AUTOSTRADA A6 TORINO - SAVONA

NUOVO SVINCOLO DI CARMAGNOLA SUD

VERIFICA DI ASSOGGETTABILITA' ALLA V.I.A. INTEGRAZIONI **RELAZIONE**

PROGETTO DEFINITIVO - Verifica di assoggettabilità a VIA - Integrazioni - Relazione

Figura 1 - Ubicazione punti di misura

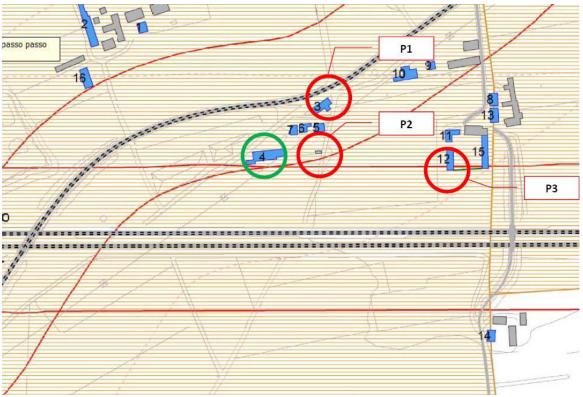
Si richiede una misura di durata settimanale presso il ricettore denominato 4. I rilievi dovranno essere svolti in ottemperanza al D.M. 16-03-98. In particolare il microfono per i rilievi fonometrici dovrà essere posizionato a 4 m dal piano campagna e rivolto sulla facciata Nord-Ovest dell'edificio in modo da poter valutare gli effetti anteoperam e successivamente post-operam alla realizzazione della Rampa A.

Nelle osservazioni presentate allo studio, la Regione Piemonte "richiede una misura di durata settimanale presso il ricettore denominato 4".

In fase di esecuzione dei sopralluoghi preliminari nell'area in studio, il ricettore n.4 era stato preselezionato come possibile sito di indagini acustiche.

Successivi approfondimenti hanno evidenziato che il piano terra di tale edificio è occupato da un'officina meccanica, che svolge attività rumorose, anche all'aperto e sul lato rivolto all'autostrada (si veda il dettaglio di quanto riportato nella scheda del ricettore n.4, riportata nell'Allegato 2 – Schede ricettori, illustrato nella Figura seguente).

Per tale motivo si è preferito realizzare l'indagine presso una cabina ENEL limitrofa al medesimo gruppo di abitazioni, a cui appartiene anche il ricettore 4, e sostanzialmente equidistante dall'autostrada (punto P2).

Figura 4 -Interferenze con il reticolo irriguo

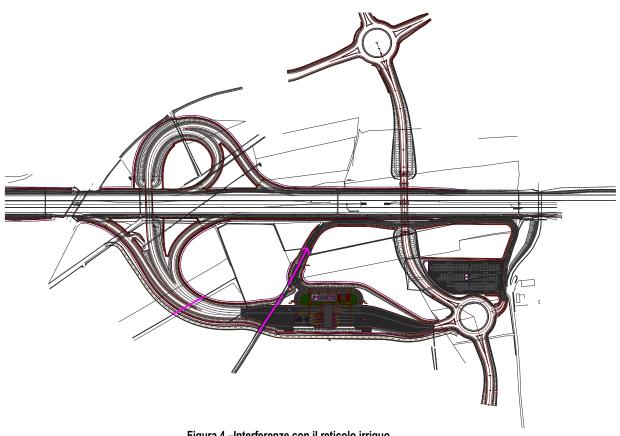
❖ Il proponente dovrà concordare con il Consorzio Irriguo di secondo Grado della Pianura Cuneese-Torinese (C/o Municipio di Racconigi P.zza Carlo Alberto, 1 12305 – Racconigi) le soluzioni idonee a risolvere le interferenze con il reticolo irriguo esistente e il cronoprogramma delle opere, in modo da assicurare la continuità e la funzionalità della rete irrigua e l'effettuazione delle operazioni di manutenzione della rete stessa in maniera agevole e in sicurezza.

Infatti, come evidente dalla planimetria di progetto, risultano interessati esclusivamente n. 2 fossi irriqui per una lunghezza complessiva di interferenza pari a 165 m per il primo fosso e 60 m per il secondo.

L'intervento previsto minimizza l'impatto in quanto risulta antecedente alla realizzazione dei nuovi rilevati dello svincolo e delle restanti opere interferenti.

E' prevista infatti la canalizzazione in tubo tipo PE per acqua di diametro pari alla dimensione trasversale del fosso di tipo PN 25.

Antecedentemente alla realizzazione, la modalità operativa sarà concordata con il Consorzio irriguo di secondo grado della pianura Cuneese – Torinese (c/o Municipio di Racconigi – Piazza Carlo Alberto 1 – 12035 Racconigi) indicando anche le modalità di manutenzione della rete.

Figura 5 - Punti d'acqua nel territorio

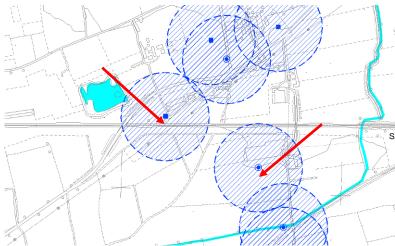
Nel caso in cui non potesse essere assicurata la funzionalità dei pozzi irrigui esistenti, il progetto definitivo dovrà individuare adeguate soluzioni alternative da realizzare a carico del proponente.

Come si evince dalla tavola cod. PCM57010872PDAM007, e dalla seguente figura, le opere in progetto interferiscono con due pozzi esistenti, uno localizzato in corrispondenza del piazzale di esazione e l'altro ricadente all'interno dell'area di svincolo, utilizzata come area di stoccaggio, in fase di cantiere.

Come già riportato in risposta alla richiesta di integrazione relativa alle acque, le interferenze riscontrate saranno necessariamente risolte con il tombamento dei pozzi interferenti e con la creazione di nuovi pozzi, con stesse caratteristiche, dimensioni e funzionalità, nelle particelle interessate al fine di garantire l'attuale funzionalità.

Al fine di assicurare l'approvvigionamenti idrico, nell'area interclusa dallo svincolo e dalla nuova viabilità, è stata già prevista l'apertura di un nuovo pozzo irriguo come evidenziato nella figura seguente.

Figura 9 - Inserimento del progetto nel contesto agricolo

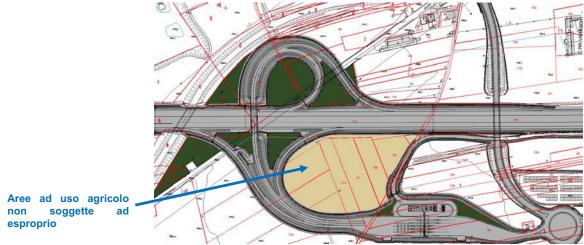
Poiché l'infrastruttura in progetto si snoda in un'area agricola di pregio e con suoli ad elevata capacità d'uso (seconda classe di capacità d'uso), nella fase di redazione del progetto definitivo dovranno essere sviluppate soluzioni che permettano di minimizzare il frazionamento dei terreni e delle proprietà agricole.

Nell'area compresa tra la rampa D dello svincolo e il piazzale di esazione sono presenti fondi per i quali si prevede il mantenimento dell'attività agricola in quanto soggetti ad esproprio marginale (vedi figura seguente).

Per consentire l'accesso a tali fondi, nell'ambito della realizzazione del nuovo svincolo di Carmagnola è previsto l'adeguamento della strada interpoderale esistente in adiacenza della carreggiata sud autostradale, con la realizzazione di un nuovo tratto di 100 m di lunghezza tra i fondi di cui alle particelle 52, 153 e 174 per consentirne l'accesso.
